**Verslag huishoudelijke elektrische installatie op laagspanning en zeer lage spanning****Algemeen:**

Referentie: 008-20260506-04	Datum controle: 06/05/2026
Keurder: 008

Eigenaar: Theo Ruttens	EAN-code: 541448820060009041
Adres installatie: Riddersstraat 198, 3000 - Leuven	Nummer teller(s): 1SAG1200316005
	Distributienetbeheerder installatie: Fluvius
Datum uitvoering installatie:	☐ Vóór 01/10/1981 ☒ Tussen 01/10/1981 en 01/06/2020 ☐ Vanaf 01/06/2020
Type:	☒ Wooneenheid ☐ Niet-huishoudelijk ☐ PV ☐ Batterij ☐ Laadpaal

☐ 6.4 (Gelijkvormigheidscontrole voor ingebruikname)
☐ 6.4 (Belangrijke wijziging/uitbreiding)
☒ 6.5 (Controlebezoek)
☐ 8.4.1 (Controlebezoek van een oude installatie voor de verzwaring van de aansluiting op het openbaar distributienet)
☐ 8.4.2 (Controlebezoek van een oude installatie bij verkoop)
☐ 8.4.3 (Vrij controlebezoek van een oude installatie)
☐ Afwijkende beschikkingen (Boek 1) toegepast
☐ Herkeuring op het verslag

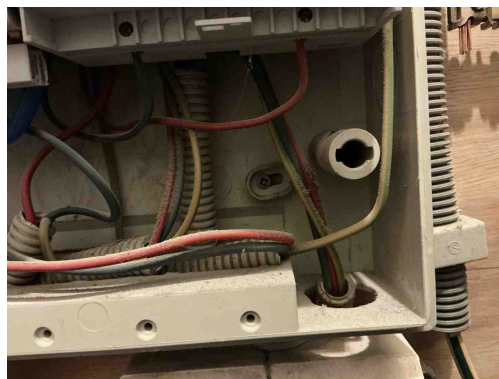
T21 - Het elektrisch materieel is niet geplaatst volgens de voorschriften van de fabrikant/ regels van goed vakmanschap . (Boek 1: 1.4.1.3)

Opmerking: Oa ophangingsvijzen niet afgedekt bord 1, meer dan 2 geleiders op 1 aansluitpunt bord 1,....

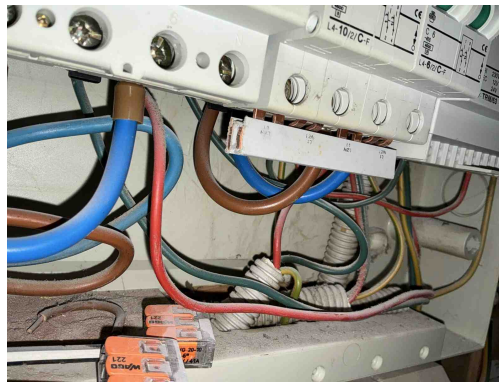
T21 - Het elektrisch materieel is niet geplaatst volgens de voorschriften van de fabrikant/ regels van goed vakmanschap . (Boek 1: 1.4.1.3)

Opmerking: Oa ophangingsvijzen niet afgedekt bord 1, meer dan 2 geleiders op 1 aansluitpunt bord 1,....

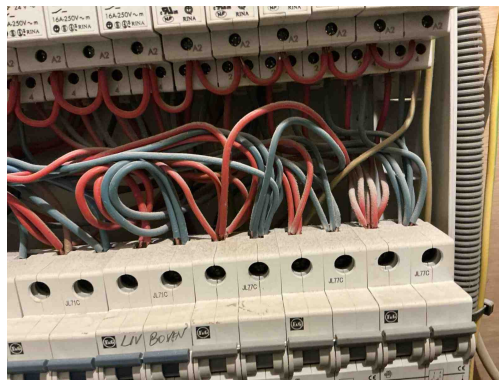
T21 - Het elektrisch materieel is niet geplaatst volgens de voorschriften van de fabrikant/ regels van goed vakmanschap . (Boek 1: 1.4.1.3)

Opmerking: Oa ophangingsvijzen niet afgedekt bord 1, meer dan 2 geleiders op 1 aansluitpunt bord 1,....

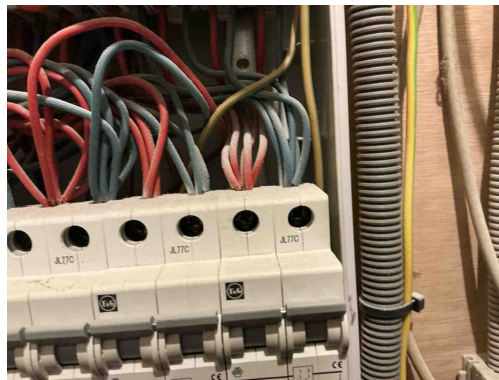
T21 - Het elektrisch materieel is niet geplaatst volgens de voorschriften van de fabrikant/ regels van goed vakmanschap . (Boek 1: 1.4.1.3)

Opmerking: Oa ophangingsvijzen niet afgedekt bord 1, meer dan 2 geleiders op 1 aansluitpunt bord 1,....

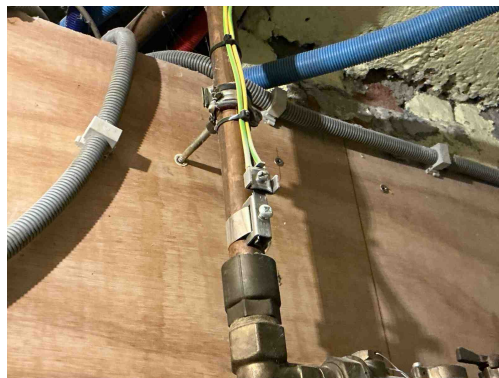
T21 - Het elektrisch materieel is niet geplaatst volgens de voorschriften van de fabrikant/ regels van goed vakmanschap . (Boek 1: 1.4.1.3)

Opmerking: Oa ophangingsvijzen niet afgedekt bord 1, meer dan 2 geleiders op 1 aansluitpunt bord 1,....

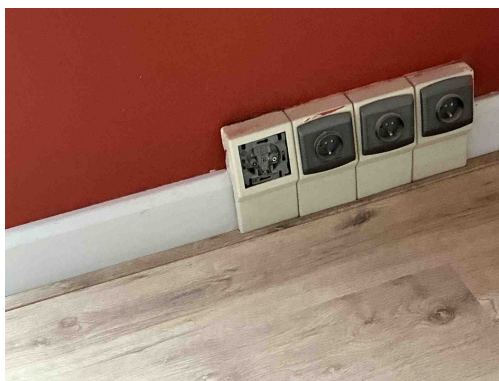
E04 - De continuïteit van de (hoofd)equipotentiale verbindingen is niet gegarandeerd (Boek 1: 5.4.4.1 / 5.4.4.2).

Opmerking: Oa verbindingen onderbroken gasleiding

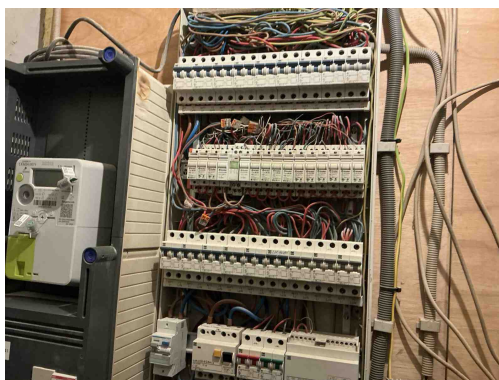
T11 - De contactdozen waarvan de toegekende stroomsterkte maximaal 16A en de toegekende spanning maximaal 250V bedraagt en niet bedoeld zijn voor de voeding van een of meerdere verbruikstoestellen voor een specifiek doel en niet geplaatst zijn in of op schakel- en verdeelborden, beschikken niet of IPXX-D (incl. gemeenschappelijke delen residentieel geheel) (Boek 1: 4.2.2.3/5.3.5.2).

Opmerking: Oa zolder
